Notazienswijzen

Omgevingsvergunning woonzorgvoorziening Terreplein

maart 2024

4.b. Niveauverschillen Kloostersingel-nieuwbouwlocatie

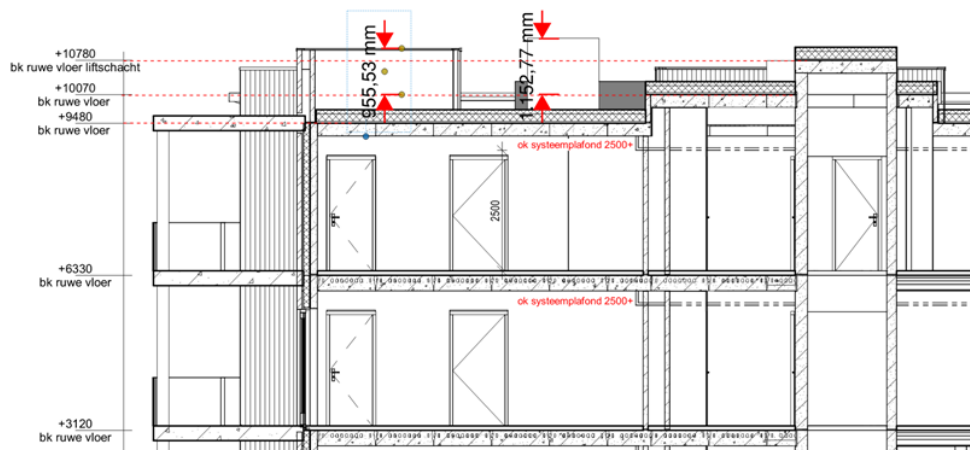
Reclamant stelt dat de visie niet compleet is. Kijkend vanaf de Kloostersingel naar het gebouw, dan is er volgens reclamant sprake van hele andere getallen.

1. De hoogte van het bouwperceel is 12.60 m +NAP, de hoogte van de Kloostersingel is 11.60 m +NAP. Een verschil van 1 meter.
2. Hoogte van het gebouw volgens tekening: 10.3m
3. Utiliteitsvoorzieningen op het dak: Hoogte niet bekend. Schatting 1.5m

Utiliteitsvoorzieningen zoals liftschachten, luchtbehandelingssystemen etc. staan niet op de 3D impressietekeningen, maar zijn wél getekend op de bouwtekeningen. Gerekend met bovenstaande getallen is het gebouw naar mening van reclamant meer dan 12 meter hoog gezien vanaf de Kloostersingel en Laurierpark.

Op doorsnede en gevel tekeningen zijn niet alle ondergeschikte bouwdelen gemaakt. Wel is de hoogte van de liftschacht aangegeven (10780+ peil). Liftschachten en technische voorzieningen worden niet meegerekend tot de bouwhoogte conform wet- en regelgeving (zoals ook benoemd in al onze bestemmingsplannen) waarbij dit ondergeschikte bouwdelen zijn. Voor de berekening van de hoogte wordt naar het gemiddeld aansluitend terrein gekeken en niet naar een straat aan de andere kant van het water.

De hoogte van de Kloostersingel is niet relevant. Gemiddeld ligt het terrein aan de waterzijde circa 1,5 meter lager dan aan de zijde van de 1e fase (in die 1e fase zit al een sprong). Het gebouw heeft daarmee een vloerpeil welke ca 1,5 meter lager ligt dan de 1e fase. De eerste fase is 2 bouwlagen hoog, circa 7m. de 2e fase wordt 3 bouwlagen, ca 10 meter maar door het lagere peil zal deze ca 1,5 meter boven de 1e fase uit komen.
